改善箇所説明図

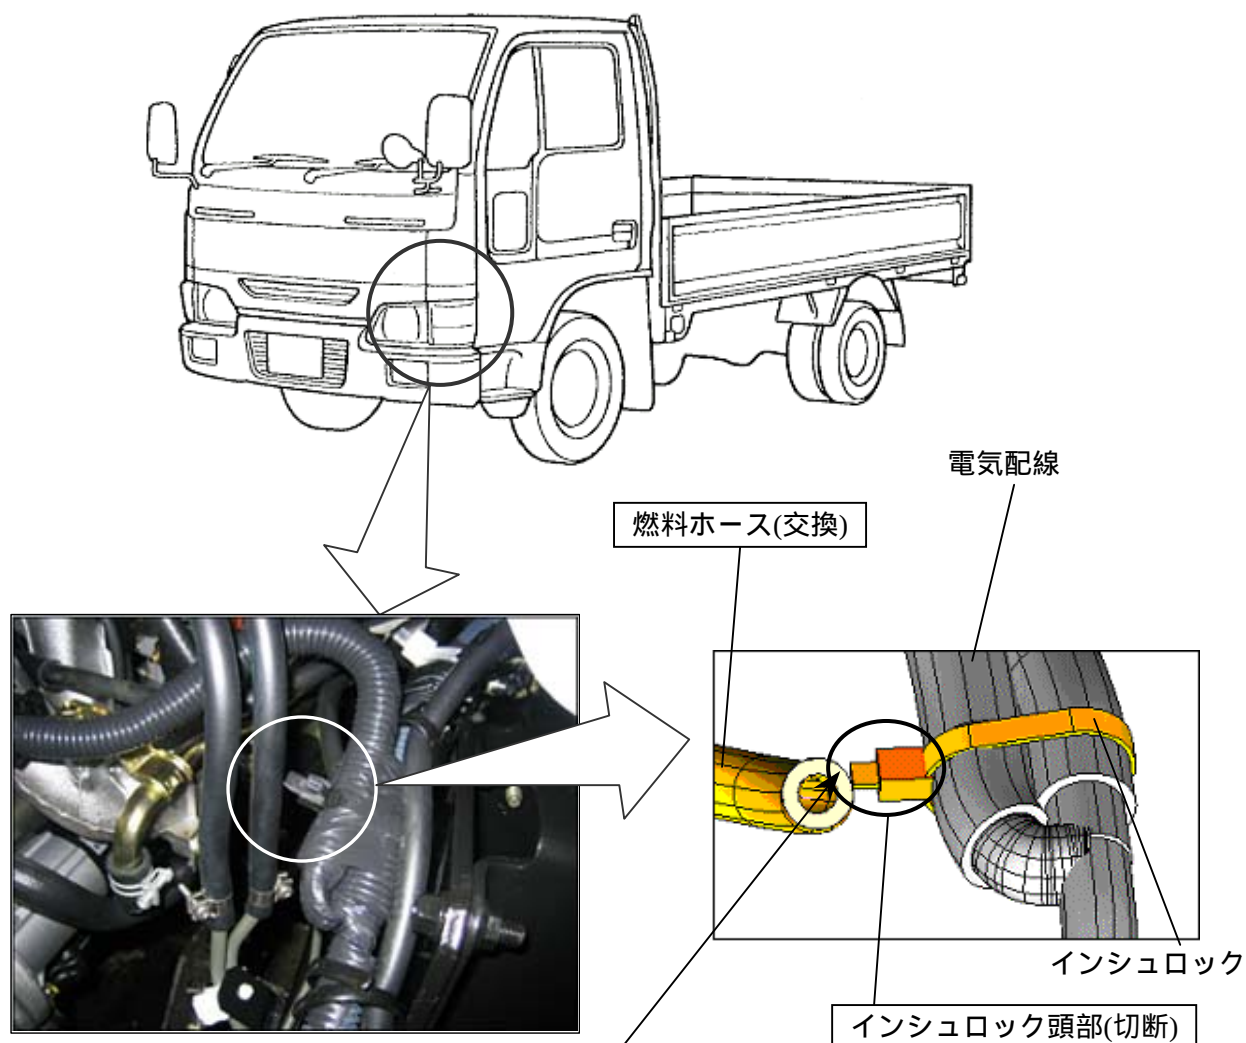
基準不適合発生箇所

電気装置において、作業指示が不適切なため、電気配線を束ねる固定バンド（インシュロック）の頭部と燃料ホースの隙が狭いものがある。そのため、そのまま使用を続けると、燃料ホースに傷が付き、最悪の場合、燃料が漏れるおそれがある。

改善の内容

全車両、当該インシュロック頭部を切断するとともに、燃料ホースを新品と交換する。

識別：インシュロック頭部の有無により容易に識別できるため、特別な識別はしない。
